**AVIS RELATIF À LA PROTECTION
CONTRE LES EVENTUELS EFFETS NOCIFS ET NUISANCES
PROVOQUÉS PAR LES RAYONNEMENTS NON IONISANTS
GÉNÉRÉS PAR DES ANTENNES ÉMETTRICES STATIONNAIRES**

Commune : CHARLEROI - Exploitant : ORANGE

Référence exploitant : 679C1_1 & 32679C1_1 & 42679C1_1 & 52679C1_1

Rapport n° 2113 / 2025

Figure 2 : Vue en plan des installations d'antennes dans un rayon de 300 mètres autour de l'installation faisant l'objet de la demande d'avis

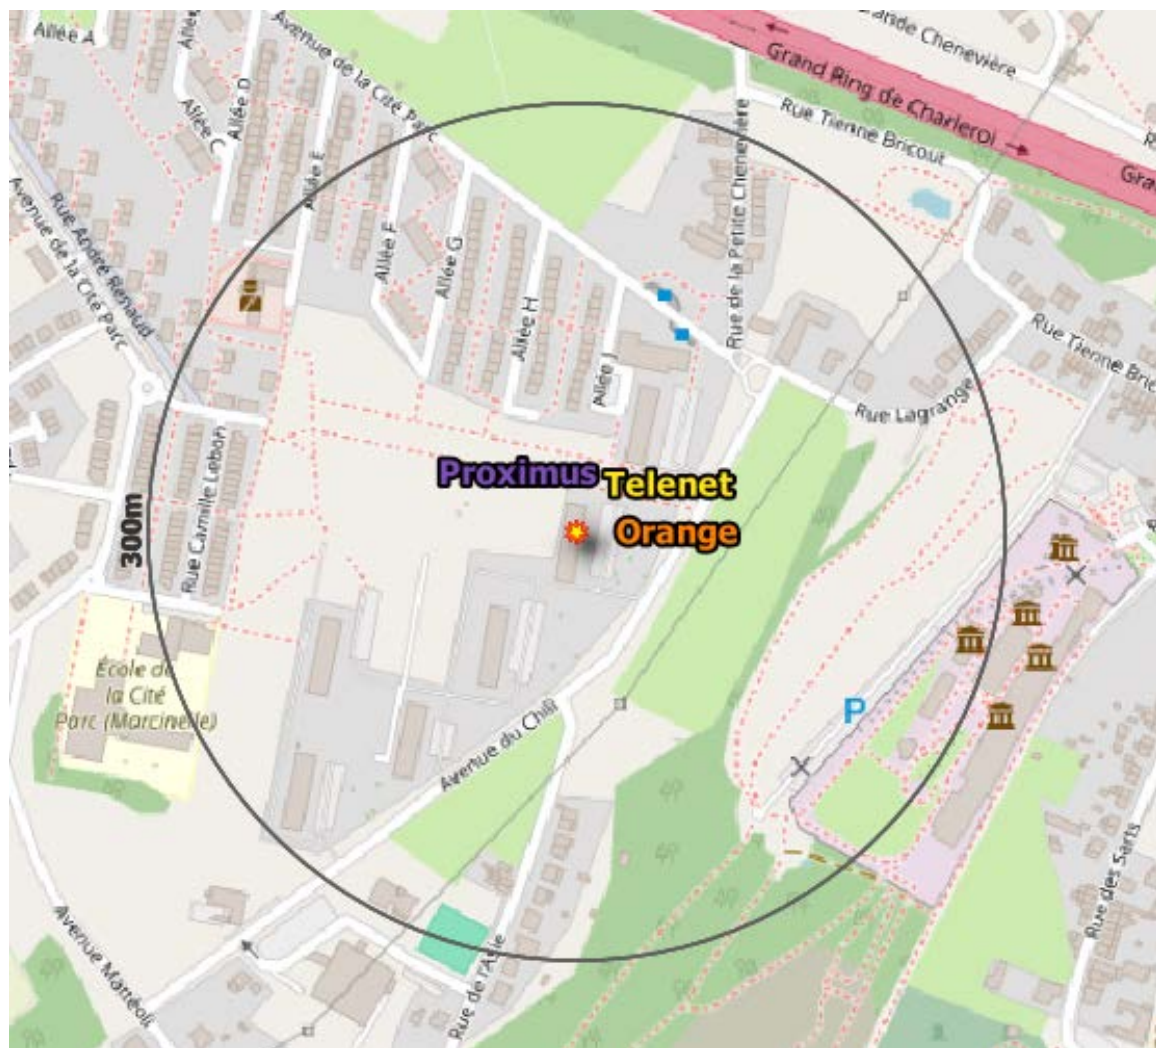
- il y a au plus 4 installations d'antennes émettrices stationnaires présentes dans la zone d'évaluation de 300 mètres de rayon représentée dans la figure 2, y inclus l'installation référencée dans le paragraphe 2 : la limite cumulative définie à l'article 4, §2 du décret est nécessairement respectée dans les lieux de séjour à l'intérieur de la zone d'évaluation de 300 mètres de rayon ;

- b) il y a exactement 5 installations d'antennes émettrices stationnaires présentes dans la zone d'évaluation de 300 mètres de rayon représentée dans la figure 2, y inclus l'installation référencée dans le paragraphe 2 et il existe, pour 3 ou 4 de ces installations, un avis attestant le respect de la limite abrogée de 3 V/m : la limite cumulative définie à l'article 4, §2 du décret est nécessairement respectée dans les lieux de séjour à l'intérieur de la zone d'évaluation de 300 mètres de rayon ;

- c) dans tous les autres cas, il a été vérifié que la limite cumulative définie à l'article 4, §2 du décret n'est pas dépassée dans les lieux de séjour sur base du nombre d'installations localisées dans la zone d'évaluation de 300 mètres de rayon représentée dans la figure 2, de leur localisation ainsi que des données inscrites dans la figure 1 et au paragraphe 4 du présent avis et dans les avis attestant le respect de la limite par installation ou de la limite abrogée de 3 V/m relatifs aux autres installations reprises dans la figure 2.

Compte tenu des considérations ci-dessus, il apparaît que l'intensité du rayonnement électromagnétique généré, dans les lieux de séjour situés dans un rayon de 300 mètres autour de l'installation référencée dans le paragraphe 2, par l'ensemble des antennes émettrices stationnaires de l'ensemble des exploitants du même site d'antennes émettrices stationnaires respecte la limite fixée à l'article 4, § 2 du décret.
